Modulo per la presentazione delle osservazioni per i piani/programmi/progetti sottoposti a procedimenti di valutazione ambientale di competenza statale

ID: Codice procedura (ID_VIP/ID_MATTM):10844

Impianto per la produzione di energia elettrica da fonte eolica, costituito da 6 aerogeneratori della potenza complessiva di 37,2 MW, un sistema di accumulo da 25 MW e relative opere connesse in località "Rempillo" nel comune di Pitigliano (GR).

ALLEGATO alle OSSERVAZIONI all' IMPIANTO EOLICO denominato REMPILLO nel COMUNE di PITIGLIANO (GR). Comp

Analisi degli Impianti Eolici Esistenti e in Progetto

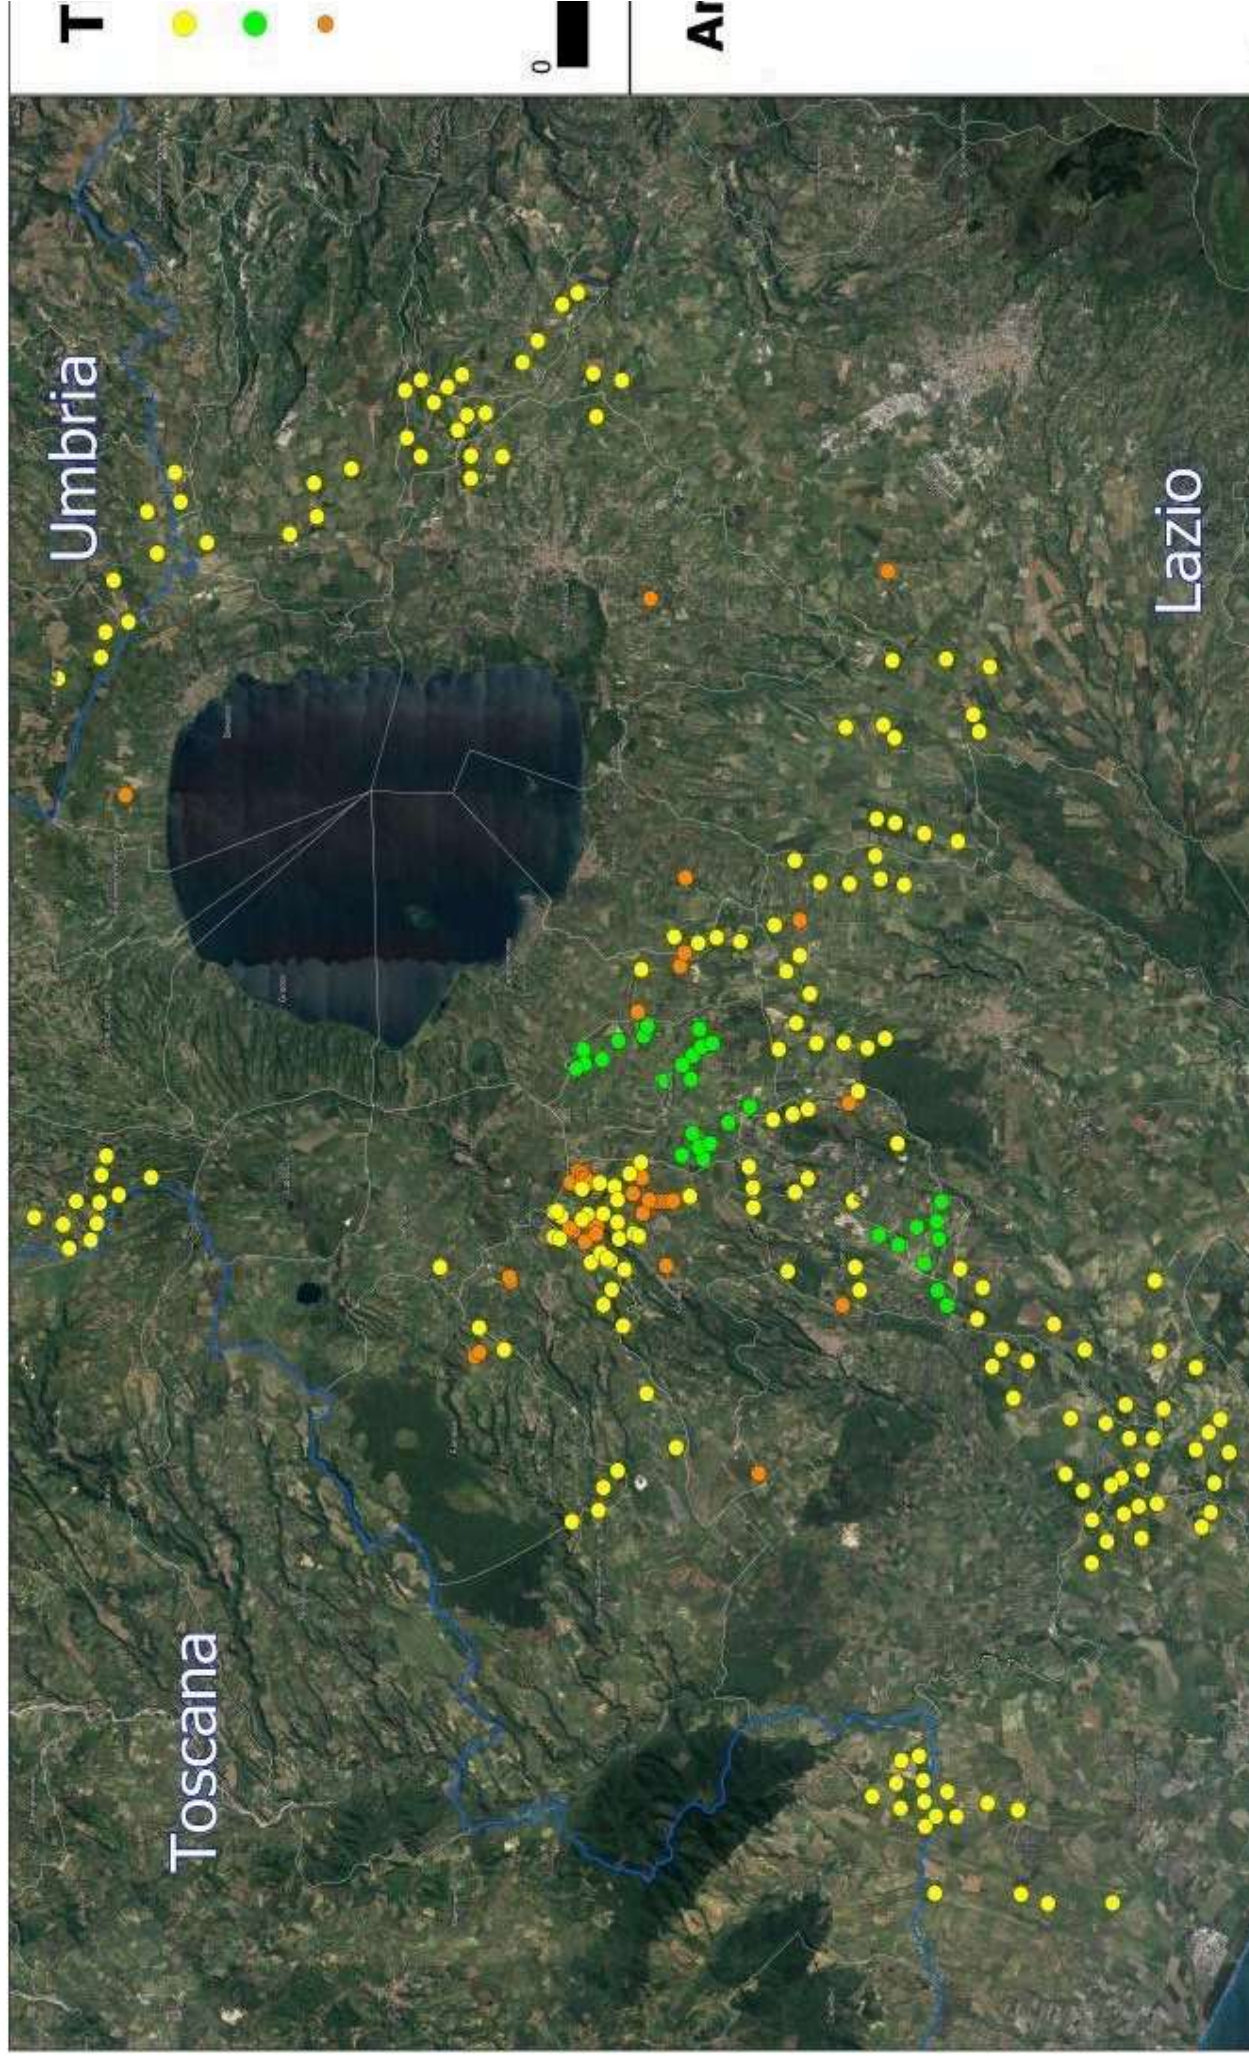
l'immagine n. 2 dell' ALLEGATO) all'area di notevole interesse pubblico "Conca del lago di

Bolsena” (D.M. 24.10.1960). Praticamente una vasta zona che per interesse paesaggistico e naturalistico oltre che storico, archeologico e identitario rappresenta un unicum nel panorama nazionale.

Analisi di Intervisibilità Cumulativa delle Pali

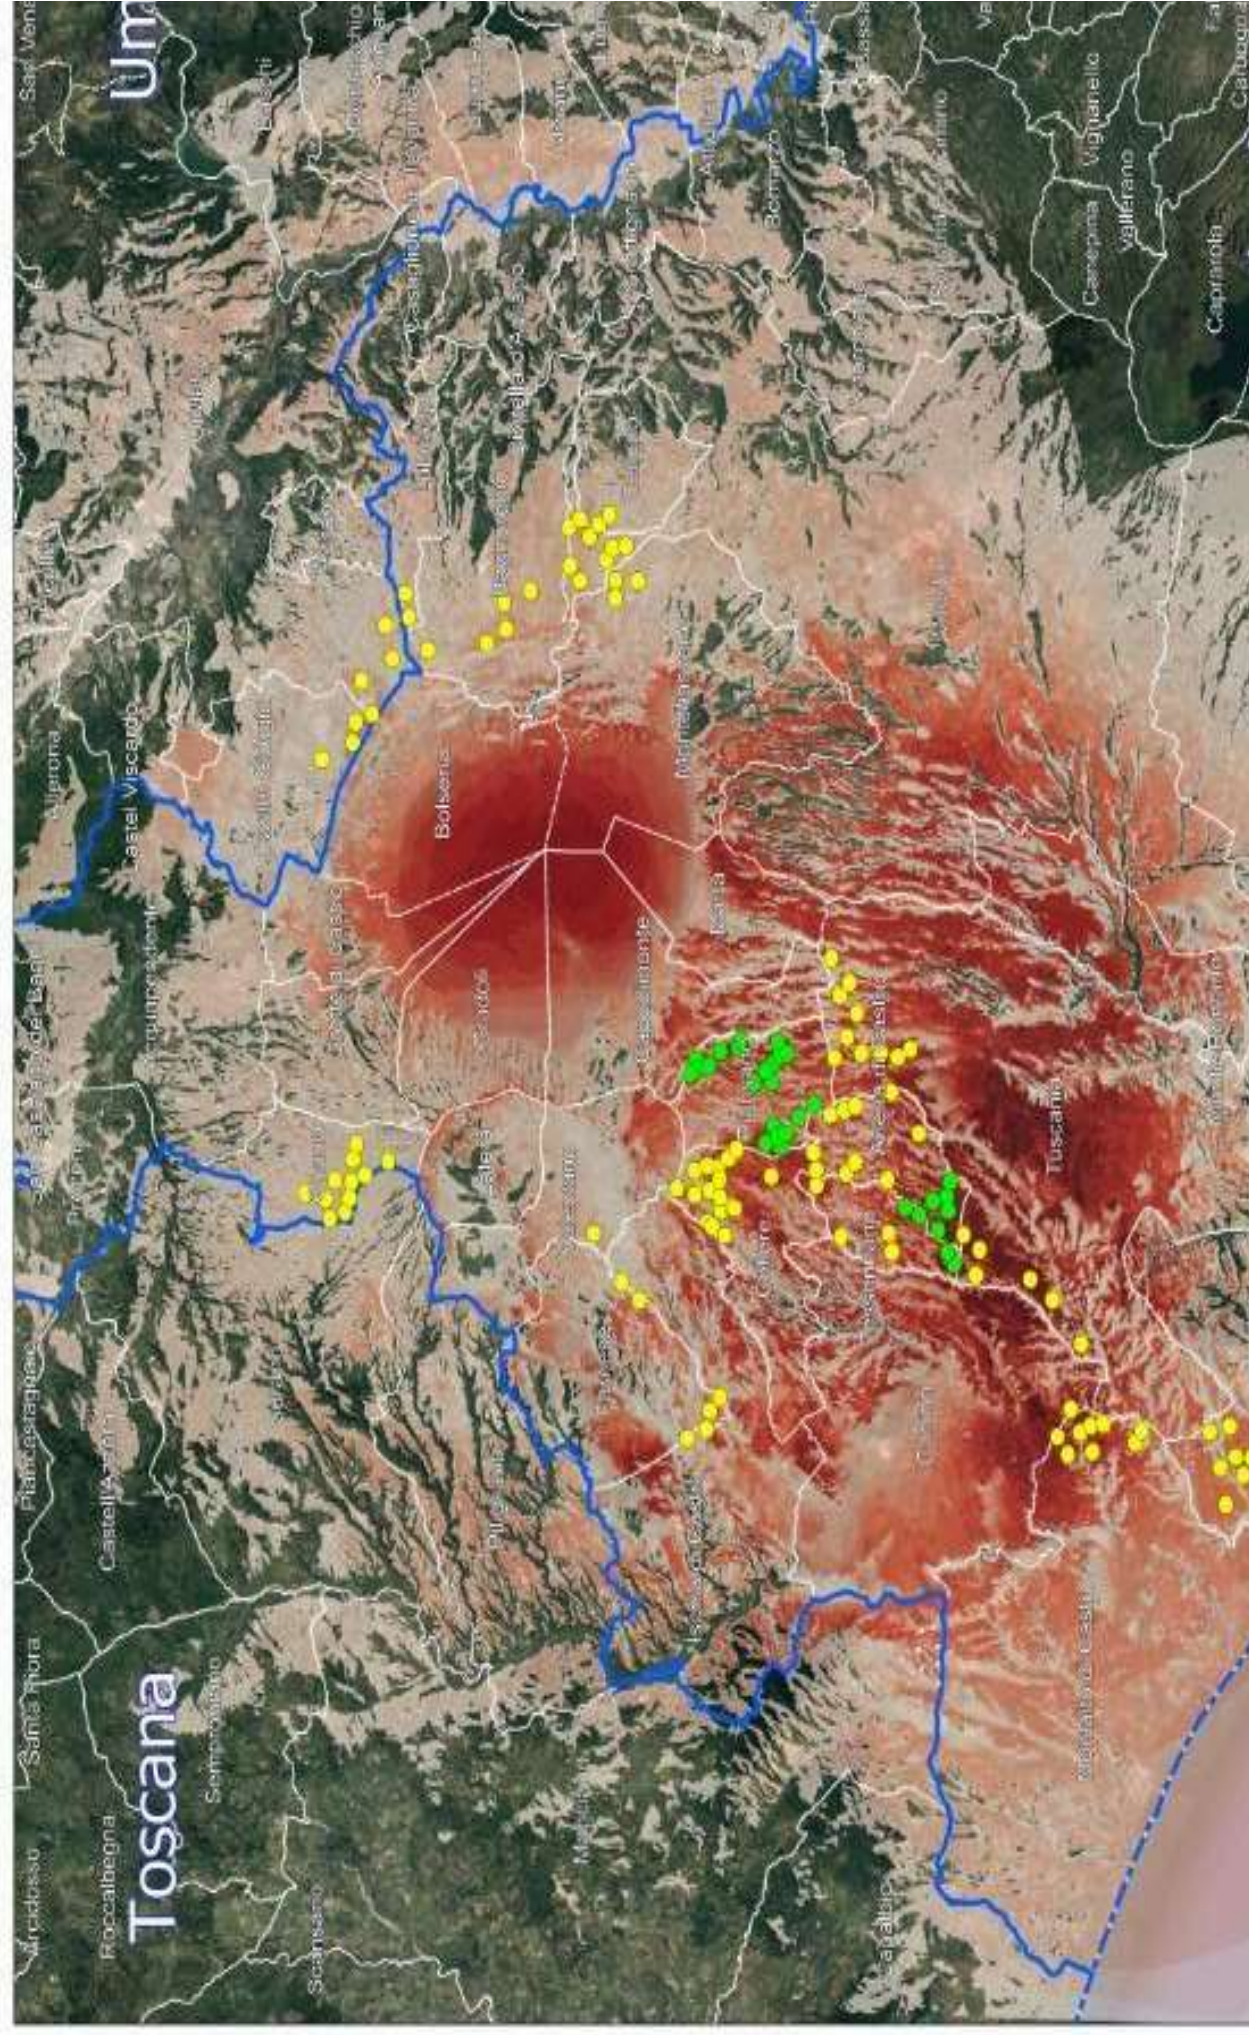
nn. 1 e 2 e crea anche degli impatti negativi anche sui beni naturalistici come verrà dettagliato nell'Osservazione n. 4. Inoltre andrebbe a sommarsi al già enorme cumulo di impianti eolici e fotovoltaici e geotermici che già creano una elevata criticità ambientale nella provincia di Viterbo e interferiscono anche con il territorio toscano come si può vedere dalle immagini nn. 4 e 5 dell'Allegato n. 1.
